LAUDO / CHECK LIST DE ACESSIBILIDADE PARA AVALIAÇÃO DE CONFORMIDADE ÀS NORMAS DE ACESSIBILIDADE (CONFORME NBR 9050:2020)

UNIDADE / ÓRGÃO	AGU, Advocacia Geral da União		TOTAL DE PAVTOS			
CIDADE	Goiânia	ESTADO	GO			
RUA / AV	R. 10	Nº	718	ÁREA TOTAL 7736 m²		
BAIRRO	St. Oeste	ANO DE CONSTRUÇÃO	2014			
ATENDE PÚBLICO	SIM	x	DATA HABITE-SE	07 de março de 2014.		
	NÃO		DATA DO LAUDO	Dia 29 de junho de 2026.		
SITUAÇÃO DO IMÓVEL	PRÓPRIO		PRÉDIO TOMBADO OU HISTÓRICO	SIM		
	LOCADO	X		NÃO	x	
	CEDIDO					
RESPONSÁVEL PELA ELABORAÇÃO DO LAUDO (NOME, FORMAÇÃO (Arq. ou Eng.), CREA / CAU	Abrahaão Henrique Ribeiro, Arquiteto(a) e Urbanista, A1234986			Nº DA ART OU RRT / DATA DE EMISSÃO	RRT: 17118194; 21/07/2026

LAUDO DIAGNÓSTICO DE ACESSIBILIDADE

AGU, Advocacia Geral da União

Vagas reservadas no estacionamento interno.

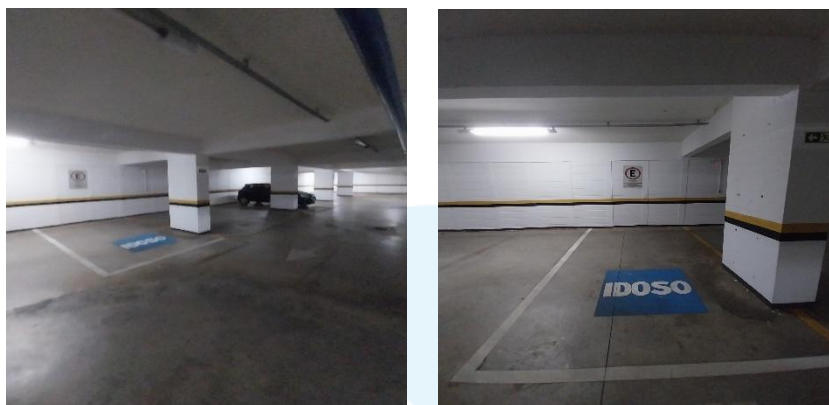
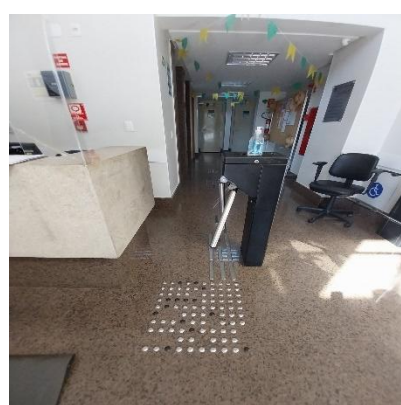
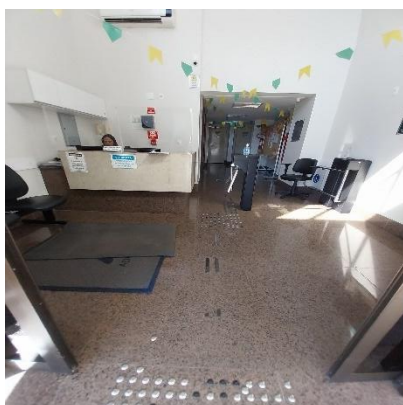
Foi constatado que o estacionamento externo, composto por **23 vagas**, possui apenas **uma vaga destinada a pessoas idosas**, não atendendo à quantidade mínima de vagas reservadas aos grupos prioritários.

Conforme as **Leis Federais nº 13.146/2015, art. 47, e nº 14.423/2022, art. 41**, devem ser garantidas **5% das vagas para pessoas idosas (2 vagas)** e **2% para pessoas com deficiência (1 vaga)**.

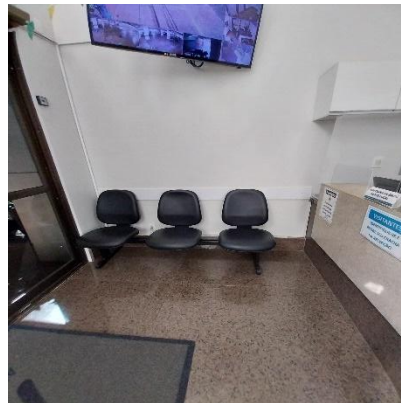
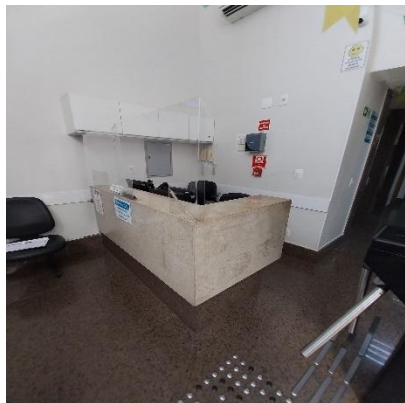
Foi constatado que o capacho interno encontra-se sobreposto ao piso tátil, sem estar embutido ou nivelado ao piso adjacente, constituindo obstáculo à circulação e comprometendo a continuidade da rota acessível. Capachos e elementos similares, quando existentes, devem permanecer firmemente fixados, nivelados e sem bordas salientes, deformações ou irregularidades que interfiram na circulação dos usuários.

Fundamentação normativa: Conforme a **ABNT NBR 9050:2020**, Seções **6.1**, **6.3.4.1** e **6.3.7**.

Sinalização do hall dos elevadores

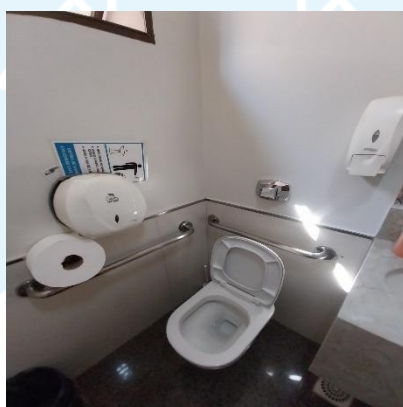
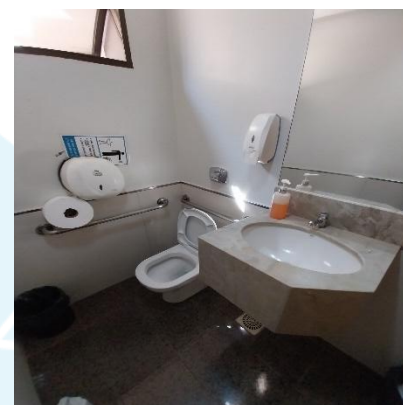
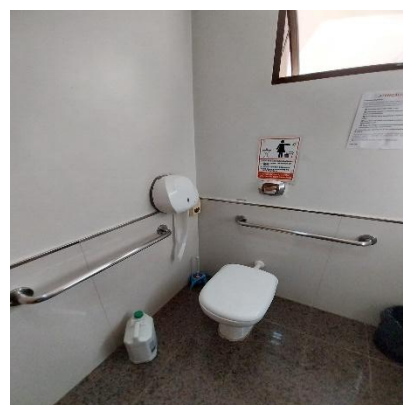
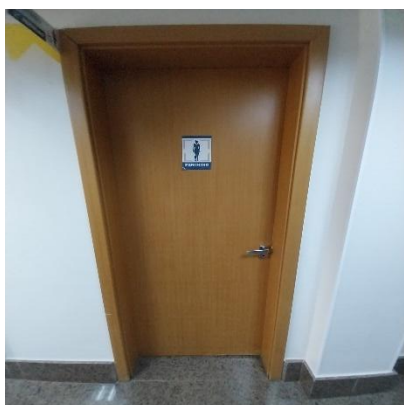
Foi constatado que a sinalização tátil do hall dos elevadores encontra-se em desacordo com os requisitos de acessibilidade, verificando-se a ausência de placas em Braille nos batentes das portas em todos os pavimentos, bem como a sinalização tátil de alerta instalada errada em frente às portas dos elevadores. Constatou-se ainda a ausência de sinalização tátil direcional interligando os ambientes acessíveis e conduzindo até o elevador, comprometendo a continuidade da rota acessível e a orientação de pessoas com deficiência visual.

Hall dos Elevadores e Área de Circulação (1º ao 8º Pavimento)

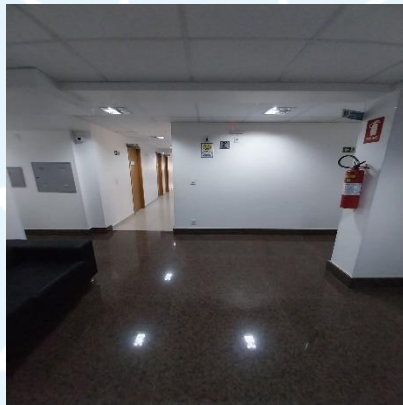
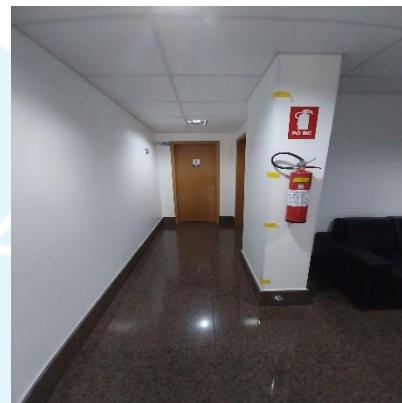
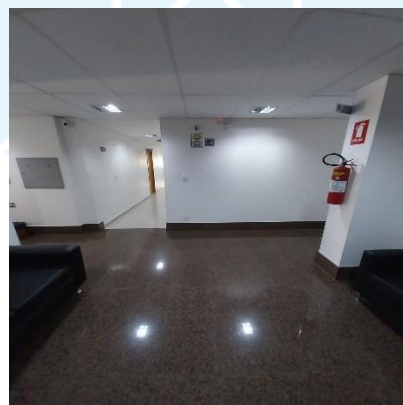
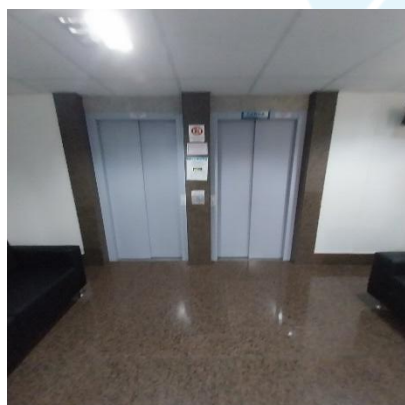
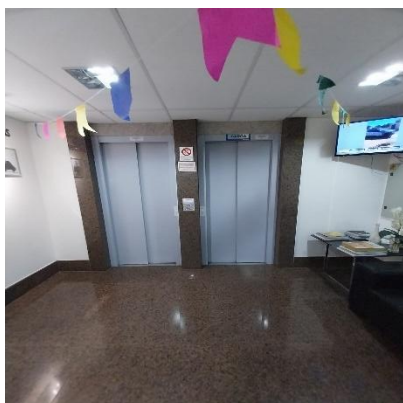
Foi constatado que os halls dos elevadores, do **1º ao 8º pavimento**, apresentam as mesmas inconformidades de acessibilidade. Verificou-se a ausência de placas em Braille nos batentes das portas dos elevadores, bem como a inexistência de sinalização tátil de alerta em frente às portas, comprometendo a orientação e a autonomia das pessoas com deficiência visual. Os elevadores devem dispor de sinalização tátil e visual para identificação dos pavimentos nas botoeiras e nos batentes das portas, além de sinalização tátil de alerta posicionada em frente às portas dos elevadores. Constatou-se ainda a instalação de extintores de incêndio em posição que avança sobre a faixa de circulação, configurando obstáculo passível de colisão para pessoas com deficiência visual. Objetos suspensos ou projetados sobre as áreas de circulação que não sejam detectáveis pela bengala longa devem ser devidamente sinalizados ou realocados de forma a não representar risco aos usuários.

Fundamentação normativa: Conforme a **ABNT NBR 9050:2020**, Seções **4.3.3**, **5.4.5.2** e **6.10.2.2**, e a **ABNT NBR 16537:2024**, Seções **6.3**, **6.9.1** e **7.6.2**.

1º Pavimento

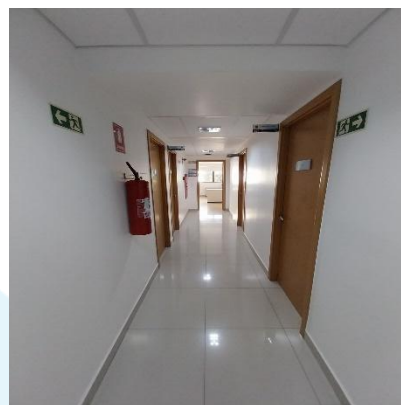
Foi constatado que o **1º pavimento** apresenta instalação de extintor de incêndio avançando sobre a faixa de circulação, configurando obstáculo passível de colisão para pessoas com deficiência visual. Objetos suspensos ou projetados sobre as áreas de circulação que não sejam detectáveis pela bengala longa devem ser

devidamente sinalizados ou realocados, de forma a não representar risco aos usuários e garantir a segurança durante a circulação.

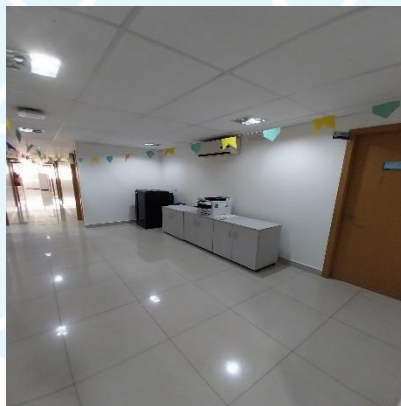
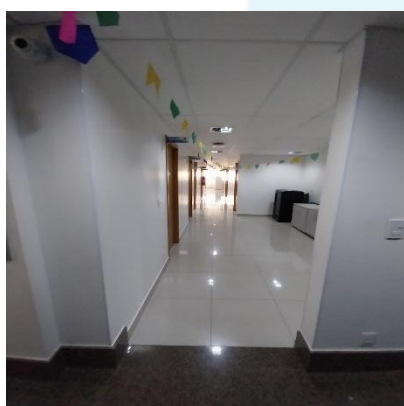
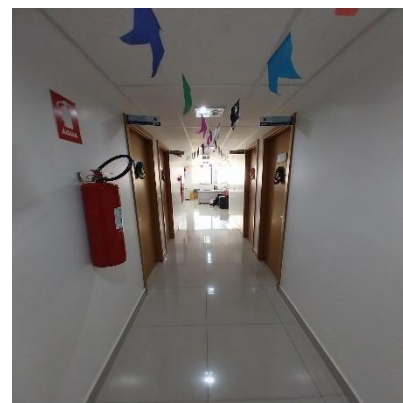
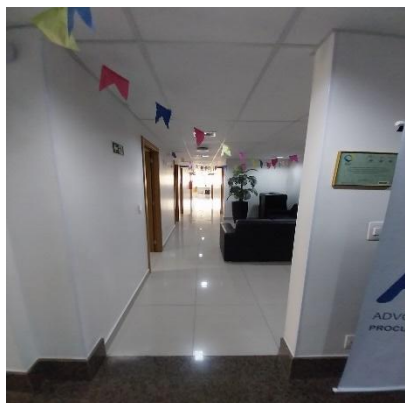
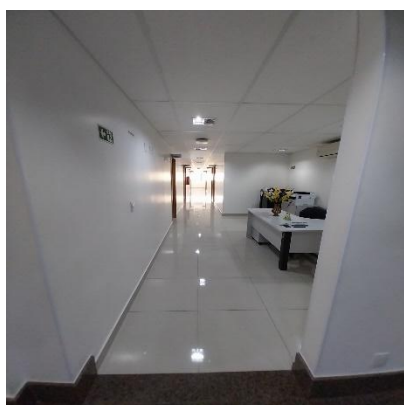
Foi constatado que os **2º ao 4º pavimentos** apresentam inconformidades que comprometem a acessibilidade e a circulação segura dos usuários. Verificou-se que o corredor possui, em seu trecho inicial, uma área aberta com **3,16 m de largura**, desprovida de sinalização tátil direcional, comprometendo a orientação e o deslocamento autônomo das pessoas com deficiência visual. O espaço interno deve dispor de rota tátil conectando as entradas aos ambientes e serviços de uso comum, devendo ser implantada sinalização tátil direcional sempre que inexistirem referências físicas suficientes para orientação ou quando for necessária a condução segura dos usuários. Constatou-se ainda a instalação de extintores de incêndio avançando sobre a faixa de circulação, configurando obstáculos passíveis de colisão para pessoas com deficiência visual. Os elementos projetados que não sejam detectáveis pela bengala longa devem ser devidamente sinalizados ou realocados, de forma a não representar risco aos usuários durante a circulação.

Fundamentação normativa: Conforme a **ABNT NBR 9050:2020**, Seções **3.1.32**, **4.3.3**, **6.1.1.2** e **6.2.1**, e a **ABNT NBR 16537:2024**, Seção **7.3.2**.

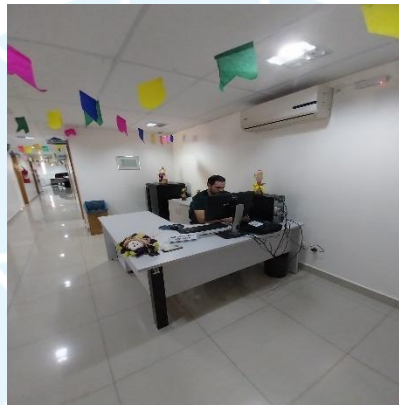
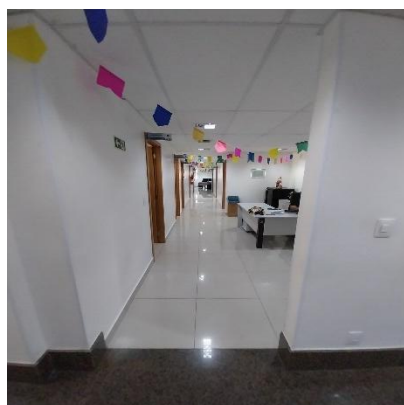
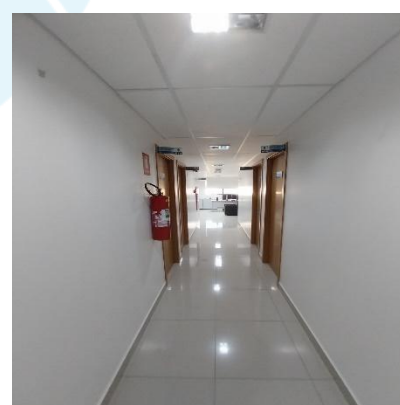
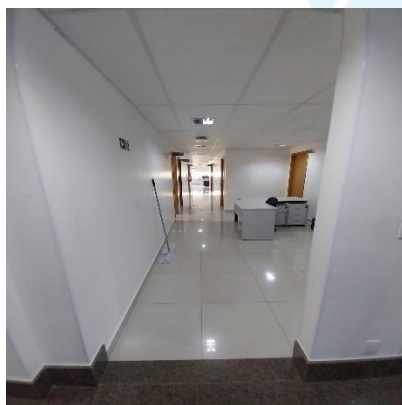
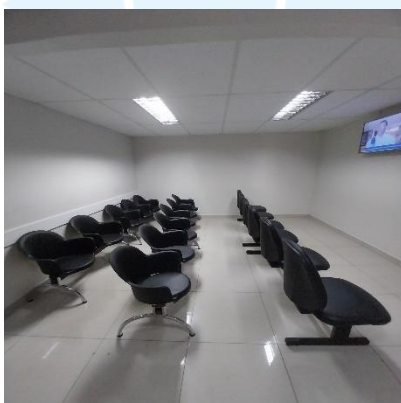
Foi constatado que os **5º ao 8º pavimentos** apresentam inconformidades que comprometem a acessibilidade dos ambientes. Verificou-se que, no início do corredor, há uma **mesa de atendimento** sem possibilidade de aproximação frontal

por pessoa usuária de cadeira de rodas, não atendendo aos parâmetros dimensionais estabelecidos para balcões de atendimento acessíveis. Os balcões de atendimento devem possuir superfície com largura mínima de **0,90 m**, altura entre **0,75 m e 0,85 m** do piso acabado, largura livre mínima sob a superfície de **0,80 m**, altura livre inferior mínima de **0,73 m** e profundidade livre mínima de **0,30 m**, permitindo o avanço da cadeira de rodas sob o tampo. Verificou-se ainda que o corredor possui, em seu trecho inicial, uma área aberta com **3,16 m de largura**, desprovida de sinalização tátil direcional, comprometendo a orientação e o deslocamento autônomo das pessoas com deficiência visual. O espaço interno deve possuir rota tátil conectando as entradas aos ambientes e serviços de uso comum, devendo ser implantada sinalização tátil direcional sempre que inexisterem referências físicas suficientes para orientação ou quando for necessária a condução segura dos usuários.

Fundamentação normativa: Conforme a **ABNT NBR 9050:2020**, Seções **3.1.32**, **6.1.1.2**, **6.2.1**, **9.2.1.4** e **9.2.1.5**, e a **ABNT NBR 16537:2024**, Seção **7.3.2**.

Local de Espera para Atendimento ao Público

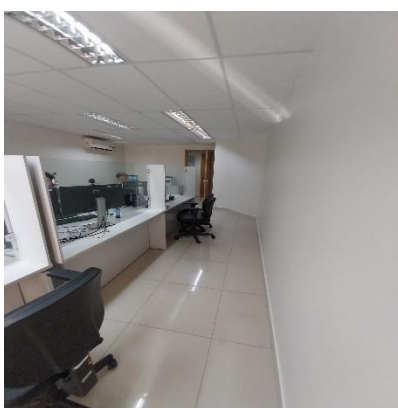
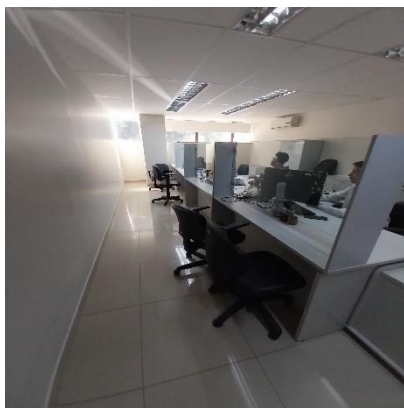
Foi constatado que os mobiliários e mesas de trabalho apresentam dimensões inadequadas para utilização acessível, verificando-se **altura livre sob o tampo de 0,71 m**, inferior ao mínimo estabelecido pela norma, comprometendo a aproximação e a utilização por pessoas usuárias de cadeira de rodas.

As superfícies de trabalho e mesas devem permitir aproximação frontal, possuindo **altura da superfície entre 0,75 m e 0,85 m, altura livre sob o tampo mínima de 0,73 m e profundidade livre mínima de 0,50 m**, garantindo condições adequadas de uso por todos os usuários.

Mobiliários e Áreas de Atendimento

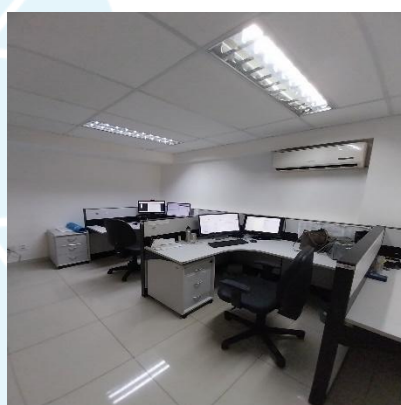
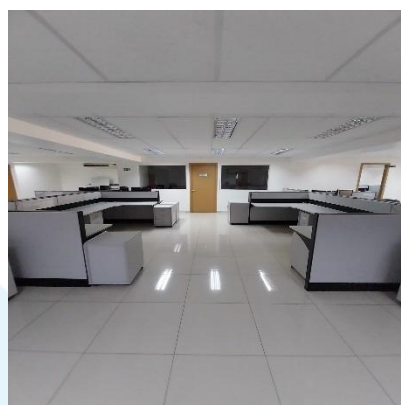
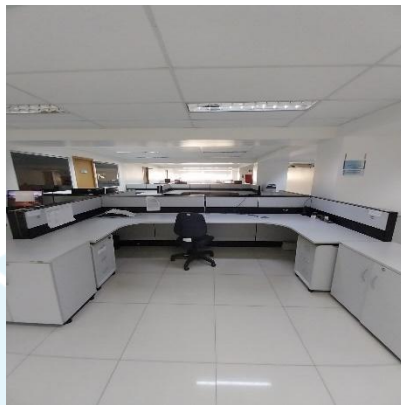
Foi constatado que os mobiliários e mesas de trabalho localizados na **Sala T8**, nas **Estações de Trabalho**, na **Sala 108** e na **Sala DICOB** apresentam dimensões incompatíveis com os requisitos de acessibilidade, comprometendo sua utilização por pessoas usuárias de cadeira de rodas. Nas salas T8, Estações de Trabalho e Sala 108, as mesas apresentam **altura livre sob o tampo de 0,71 m**, inferior ao mínimo exigido pela norma, impossibilitando a aproximação frontal adequada.

Na **Sala DICOB**, destinada ao atendimento ao público, verificou-se que a mesa de atendimento possui **altura livre de 0,71 m**, **profundidade livre de apenas 0,23 m** e distância de **1,27 m** entre a parede e o balcão. Os balcões de atendimento acessíveis devem possuir **largura mínima de 0,90 m**, **altura entre 0,75 m e 0,85 m** do piso acabado, **largura livre mínima sob a superfície de 0,80 m**, **altura livre inferior mínima de 0,73 m** e **profundidade livre mínima de 0,30 m**, permitindo a aproximação frontal por pessoa usuária de cadeira de rodas. Além disso, os ambientes devem dispor de áreas de circulação e manobra compatíveis com o

Fundamentação normativa: Conforme a **ABNT NBR 9050:2020**, Seções **5.3.2** e **9.3.1**.

3º Pavimento

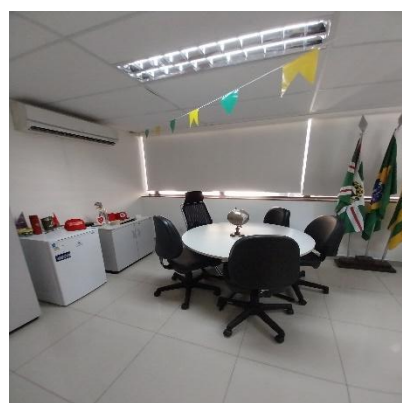
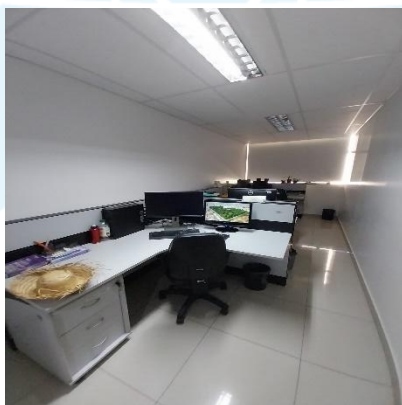
Foi constatado que as **Salas 312, 308 e 307** apresentam mobiliários e mesas de trabalho com dimensões inadequadas para utilização acessível, verificando-se **altura livre sob o tampo de 0,71 m**, inferior ao mínimo estabelecido pela norma, comprometendo a aproximação frontal por pessoas usuárias de cadeira de rodas. As superfícies de trabalho devem possuir altura entre **0,75 m e 0,85 m**, altura livre sob o tampo mínima de **0,73 m** e profundidade livre mínima de **0,50 m**, garantindo condições adequadas de utilização.

Fundamentação normativa: Conforme a **ABNT NBR 9050:2020**, Seção **5.3.2**.

Inconformidades – Sala 405:

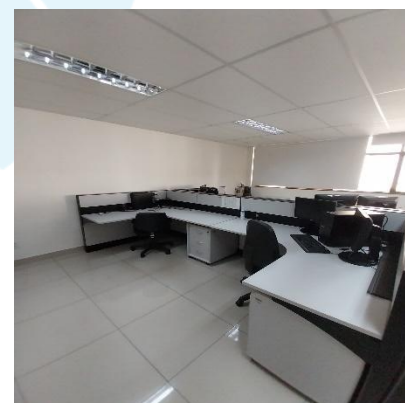
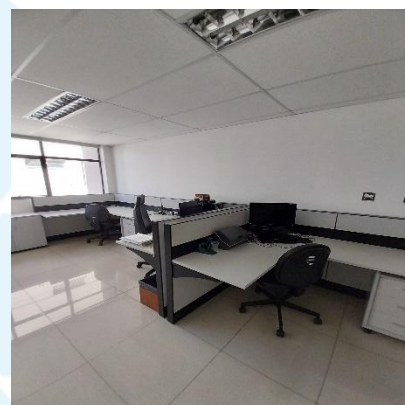
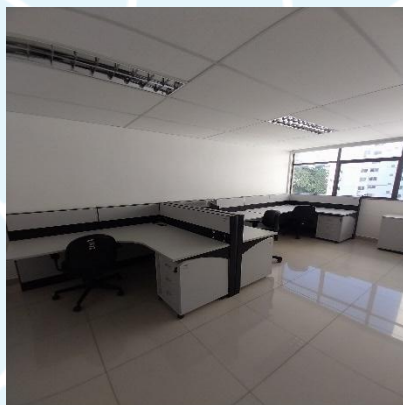
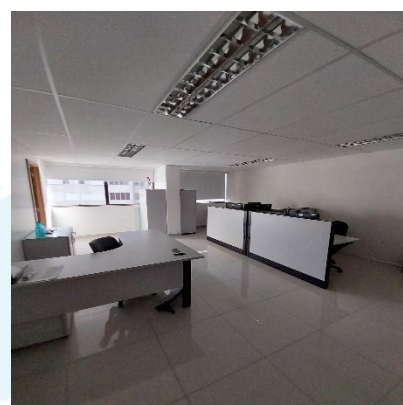
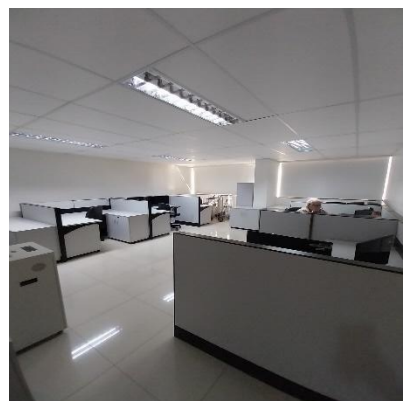
Foi constatado que a **Sala 405** apresenta mesa redonda de reunião com **altura livre sob o tampo de 0,72 m**, inferior ao mínimo estabelecido pela norma para mobiliários acessíveis, comprometendo a aproximação e a utilização por pessoas usuárias de cadeira de rodas. As superfícies de trabalho e mesas devem possuir

Verificou-se ainda que a passagem livre ao lado do armário é de apenas **0,70 m**, dimensão insuficiente para garantir a circulação acessível e as áreas de manobra previstas em norma. Constatou-se, por fim, que a mesa não possui identificação por meio da **Sinalização Internacional de Acesso (SIA)**, comprometendo a identificação do mobiliário acessível pelos usuários.

altura entre **0,75 m e 0,85 m**, altura livre sob o tampo mínima de **0,73 m** e profundidade livre mínima de **0,50 m**.

Inconformidades: – Salas Administrativas (5º e 6º Pavimentos)

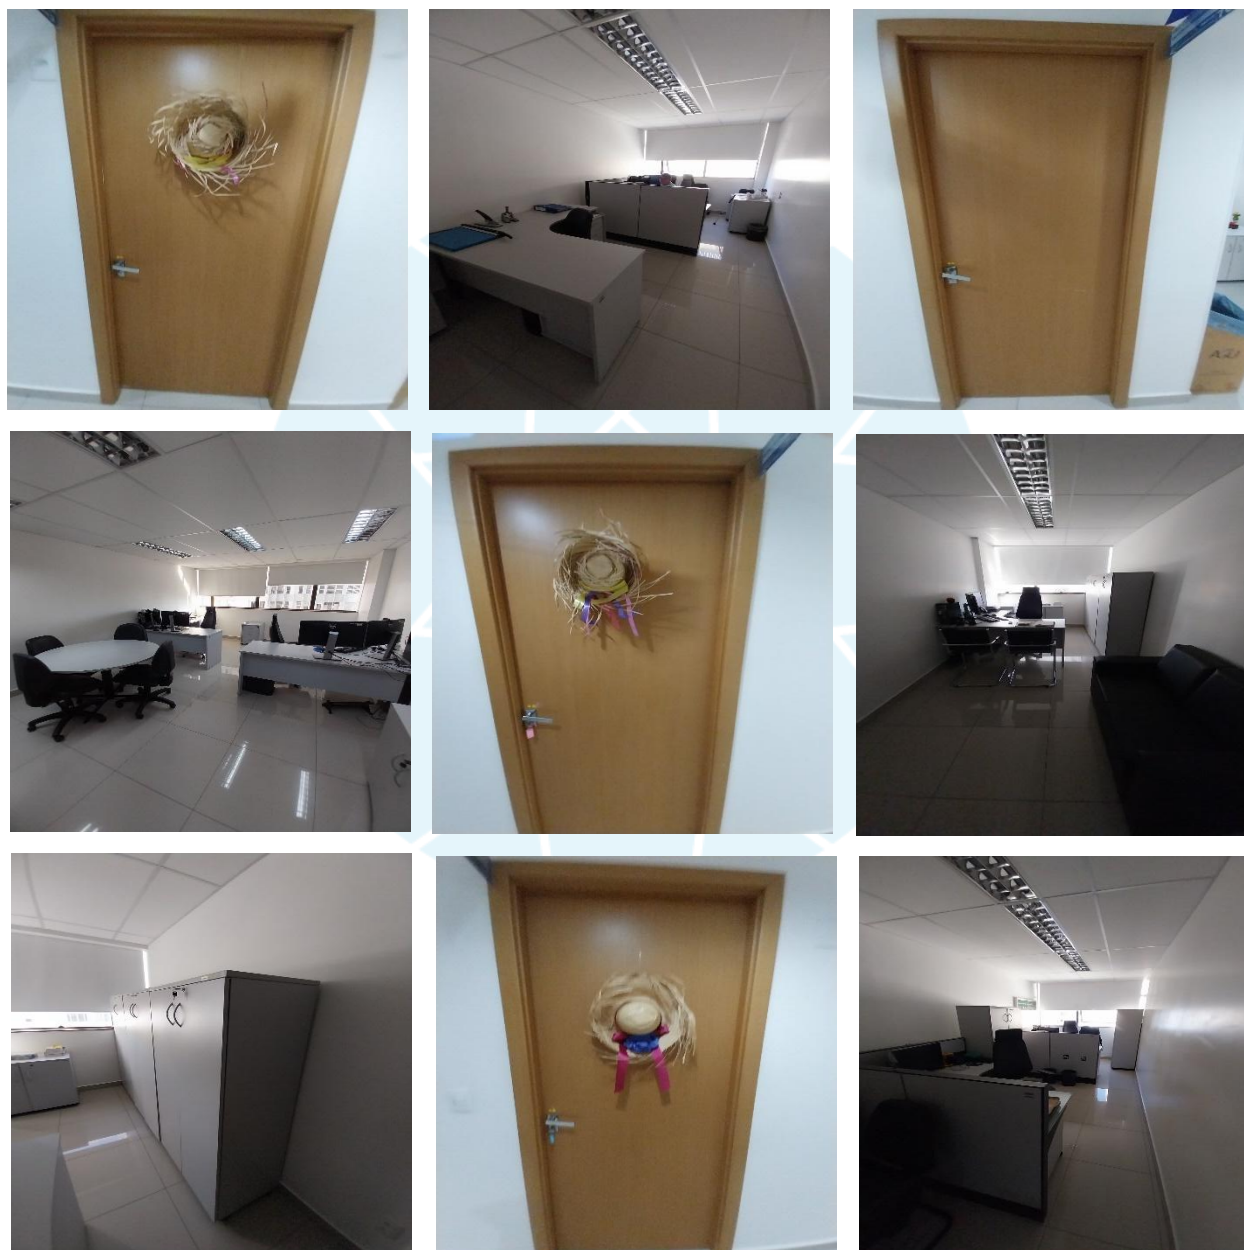
Foi constatado que as **Salas 501, 502, 503, 504 e 505**, localizadas no **5º pavimento**, bem como a **Sala Coworking**, localizada no **6º pavimento**, apresentam mobiliários e mesas de trabalho com dimensões inadequadas para utilização acessível, verificando-se **altura livre sob o tampo de 0,71 m**, inferior ao mínimo estabelecido pela norma, comprometendo a aproximação frontal e a utilização por pessoas usuárias de cadeira de rodas.

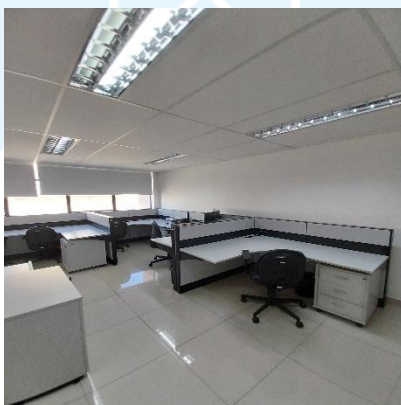
Foi constatado que a **Sala Núcleo de Logística** apresenta mobiliários e mesas de trabalho com **altura livre sob o tampo de 0,71 m**, inferior ao mínimo estabelecido

pela norma, comprometendo a aproximação frontal e a utilização por pessoas usuárias de cadeira de rodas. Verificou-se ainda a existência de passagens livres de apenas **0,70 m** e **0,67 m**, dimensões insuficientes para assegurar a circulação acessível e as áreas de manobra necessárias aos usuários. As superfícies de trabalho devem possuir **altura entre 0,75 m e 0,85 m** do piso acabado, **altura livre sob o tampo mínima de 0,73 m** e **profundidade livre mínima de 0,50 m**.
